# 原発耐震安全審査における活断層評価の根本的問題

活断層を見逃さないために何が必要か？

鈴木康弘<sup>\*1</sup>・中田 高<sup>\*2</sup>・渡辺満久<sup>\*3</sup>

図1——柏崎刈羽原発の設置許可申請書に掲載された中越沖地震震源海域の音波探査記録の例。上：測線K No.7，下：測線No.4。測線位置は図4に示す。①～③は図4と図5に示す活断層。

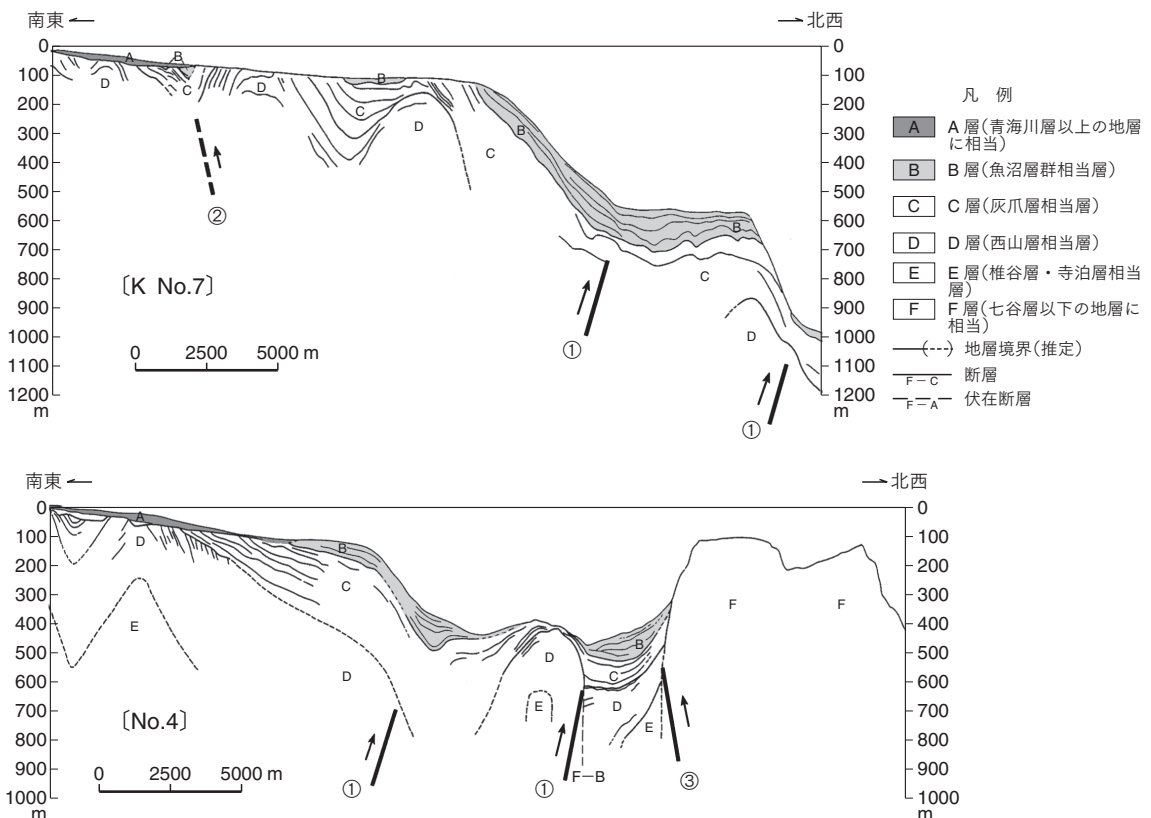
設置許可申請書には、音波探査の全測線のうち、約3分の1の解釈図が掲載されている。これらの断面図には活断層による明瞭な変位が数多く確認される。典型的な例として、原発沖合の2測線を図1に示す(測線位置は図4参照)。図1に見られる地層のうち、A層およびB層は、第四紀の青海川層および魚沼層相当とされ、活断層を認定する上で重要な地層である。それらの地層が激しく変形していることから、図1に示す地質断面においても数多くの活断層が認められるべきであるが、従来の原発耐震安全審査においては、測線No.4に1カ所(F-B)しか認められていない\*2。

図2——柏崎刈羽原発の耐震安全審査の際に断層の存在を認めた例(上)と認めなかった例(下)。凡例は図1参照。

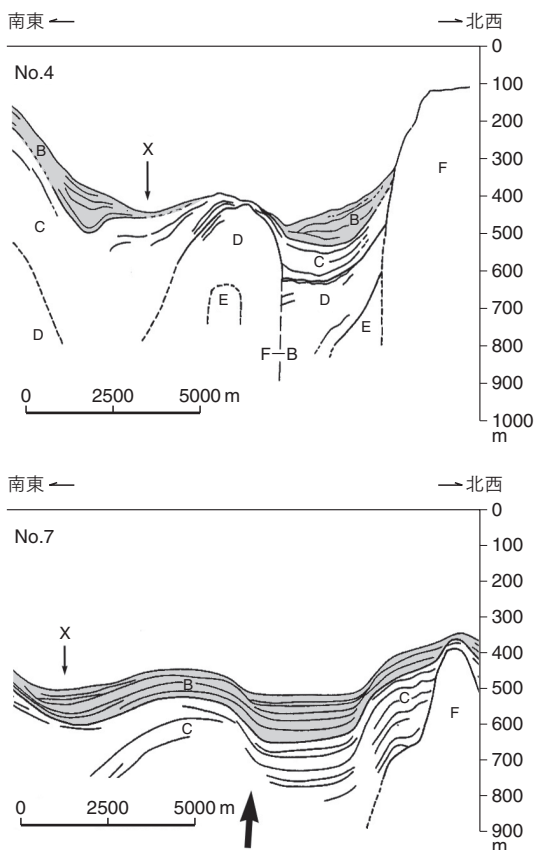
原発耐震安全審査の際に断層が認定された例(測線No.4)とされなかった例(測線No.7)を図2に例示する。測線位置は、いずれも柏崎刈羽原発沖にある(図4参照)。測線No.4においては断層面が音波探査の映像に「見える」ため、断層が認定され、F-Bと命名されている。この断層の動きに伴って、D層やE層、およびC層・B層の一部がF-Bの南東側で高まっている。一方、測線No.7においては、断層面は「見えない」ものの、No.4と同様にC層・B層が太い矢印付近で南東上がりに隆起している。すなわち、No.4とNo.7では、断層面の可視性に違いがあるものの、結果としてB層・C層のような地層が隆起して

いることには違いがなく、このような隆起は、より深部の断層運動によってしか説明できない。

空間的な連続性をどの程度検討すべきかは、海底地形図(図4参照)で判断できる。図2の測線No.4において、F-Bによる隆起は幅3km程度の高まりを形成し、X付近は沈降して凹地となっている。このような変形は、海底地形として測線No.4~No.10の間に明瞭に現れている。測線No.10においても、従来の評価では断層が認定されていないが、これも不相当である。

「F-B断層は灰爪層(C層)相当層に変位を与えていないため、第四紀後期における活動はない」。審査書で用いられている「変位」とは、「断層変位」に限定していて、C層には断層による切断はない、ということであろう。

しかし、一般に変位とは、上下に持ち上げられている現象に対して当然用いられる用語であり、事実としては「C層は変位している」。そして、わずか200 m下にはF-B断層があり、C層が幅1 km以内の狭い範囲で激しく変形していることから、断層とは無関係に地層が褶曲しているなどは、決して考えられない\*3。すなわち、C層に生じている変位の原因を考察すれば、数百m下の断層のずれは容易に推定され、その活動時期がC層やB層の堆積時期以降にも継続する、と考えるほうが自然である。断層活動が止まったと判断できるのは、上位を覆う地層が水平のまま、まったく変位していない場合のみである。政府の安全審査書にある上記の記載は妥当とは言えない。

このように、海底地形を念頭に、断層の空間的連続性を考慮し、一部でも断層の直接証拠が確認できれば、その延長上にも活断層を推定することが必要である。

図4—中越沖地震の震源海域の活断層分布図。音波探査記録の再解析により多くの海底活断層が認定されるが、原発耐震安全審査の際に断層として認定されたのは■で示すもののみだった。△、▲は断層面の傾斜方向。●、○は筆者らの検討結果である。海底地形は設置許可申請書による。

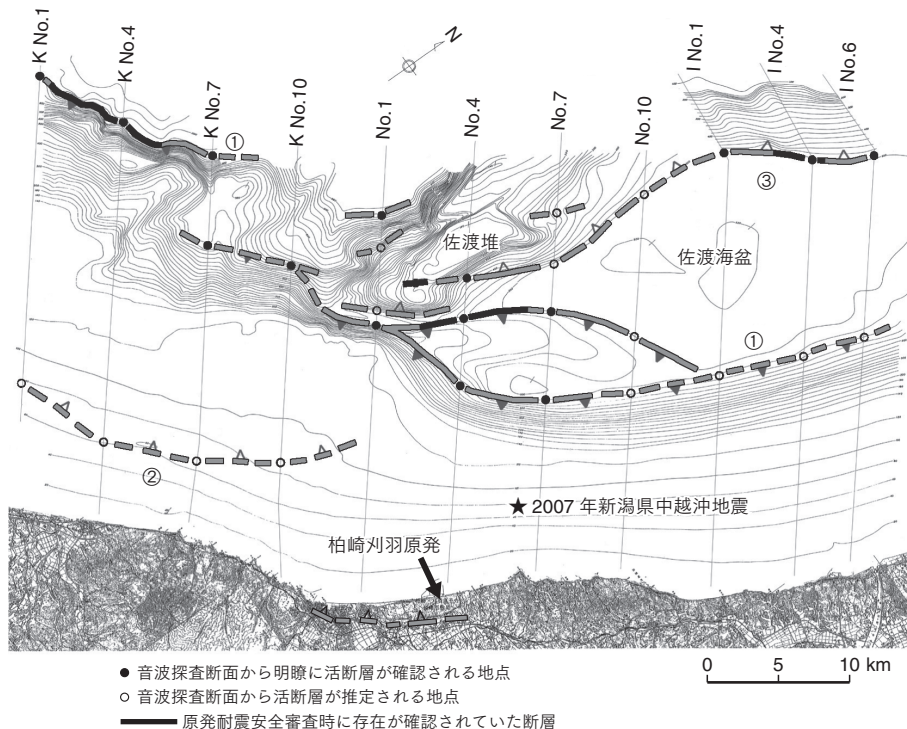
図4に、以上の音波探査断面の解釈により作成した活断層分布図を示した。図中の●は音波探査断面から明瞭な活断層変位を読み取れる地点、○はやや不明瞭ながら活断層が推定される地点を示している。それらを繋ぐと、活断層の連続性が確認され、海底地形と一致していることがわかる。変動地形学は、地形の成因論にもとづいて活断層の連続性を考察する。この図はその有効性を改めて示しているとも言える。

大局的にみれば、佐渡海盆の東縁に位置する断層(図4の①)は南東傾斜であり、中越沖地震の震源域にかかる断層として最も重要である。長さは30~50 kmに及ぶ。

③も長さ30 km以上あるが、断層面は北西傾斜であるため、中越沖地震の震源域にはかからない。②は水深100 m以浅の大陸棚上にある。この部分は最終氷期に海面が低下した際に浸食され平坦化されているため、変位地形および新しい地層の保存が悪く、断層の活動性を十分評価しきれない。
